Mission régionale d'autorité environnementale

**Avis délibéré sur le projet de construction et d'exploitation
d'une unité de fabrication de panneaux photovoltaïques
à HAMBACH (57)
porté par la société REC SOLAR FRANCE**

n°MRAe 2021APGE7

Nom du pétitionnaire	REC SOLAR FRANCE
Commune(s)	Hambach
Département(s)	Moselle (57)
Objet de la demande	Permis de construire et autorisation environnementale d'exploiter une unité de fabrication de panneaux photovoltaïques
Date de saisine de l'Autorité Environnementale	22/01/2021

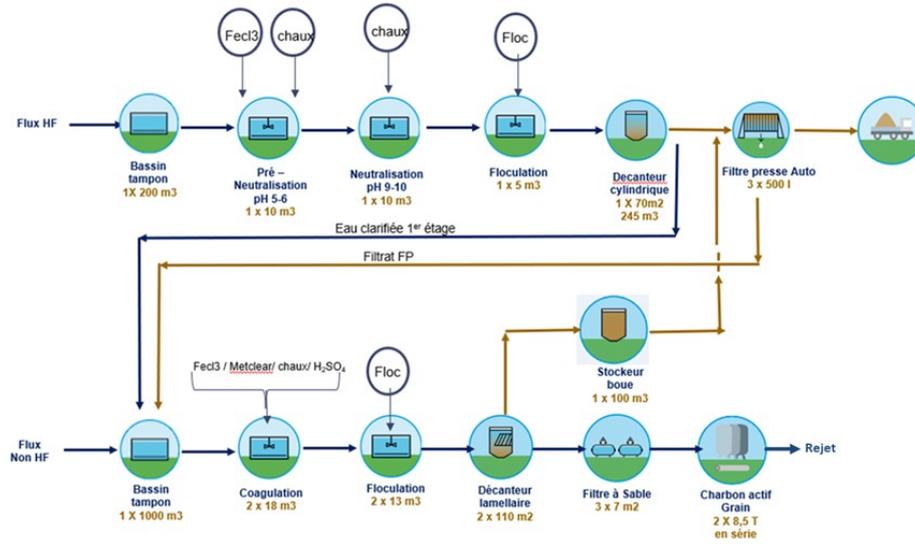
L'Ae s'étonne de l'absence de surveillance au niveau du point de rejet à la Sarre, ne permettant pas de s'assurer dans la durée de l'absence d'impact du rejet dans le milieu naturel.

L'Ae recommande à l'exploitant de proposer un dispositif de suivi dans la durée de la qualité de l'eau dans le milieu naturel au niveau du point de rejet dans la Sarre, et à l'Inspection d'inscrire un suivi de ce point de rejet dans ses propositions au préfet.
